ITP.271.3.2020

Odpowiedzi na pytania

Gmina Nowy Dwór informuje, że do treści specyfikacji istotnych warunków zamówienia w postępowaniu o udzielenie zamówienia publicznego na „Przebudowa targowiska gminnego w miejscowości Nowy Dwór „Mój rynek” wpłynęły poniższe zapytania:

Profil podłużny przyłącza kanalizacji sanitarnej

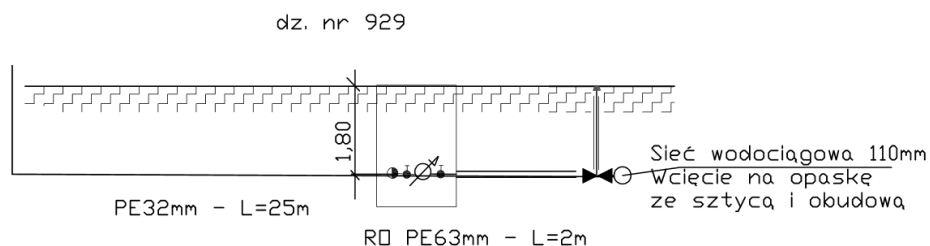
Brak profilu przyłącza kanalizacji sanitarnej i wodociągowej

Zamawiający uzupełnia o szczegół przyłącza kanalizacji sanitarnej

Rzeczne istniejącego terenu		449,50		147,59	149,24
Rzeczne dla urządzenia (kanalizacji)		449,22		147,44	147,44
Spadek (‰)			3,00 (‰)		
Długość (m)		9,00 (m)			
Długości (m)					26,00 (m)
Zagłębienie (m)		1,28	PVC 160mm	1,80

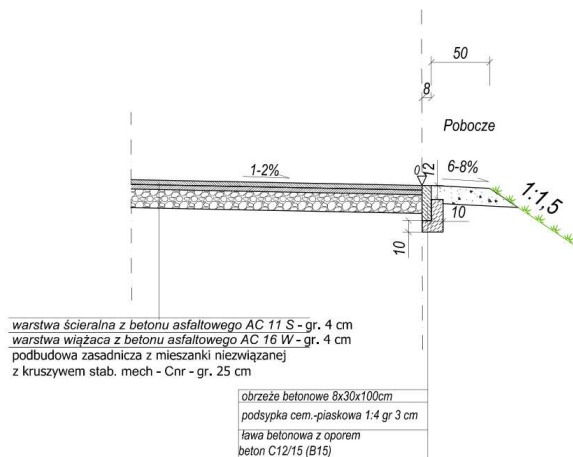
Brak przekroju normalnego (szczegóły konstrukcyjnego nawierzchni) profilu podłużnego
(niweleta)

Zamawiający uzupełnia o szczegół konstrukcyjny

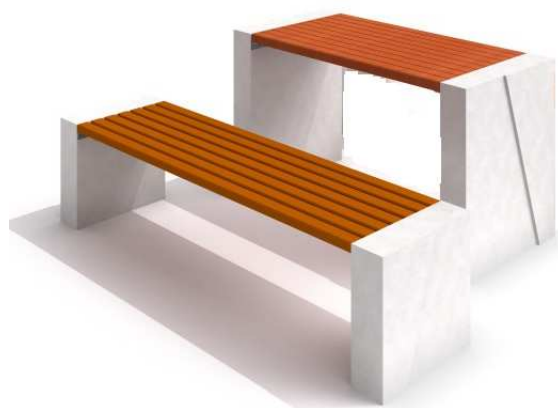
brak parametrów ogrodzenia - proszę o podanie grubość "drutu" panelu, szerokość i kolor
ogrodzenia?

Zamawiający wymaga panel ogrodzeniowy: 3D 123cm 3mm.
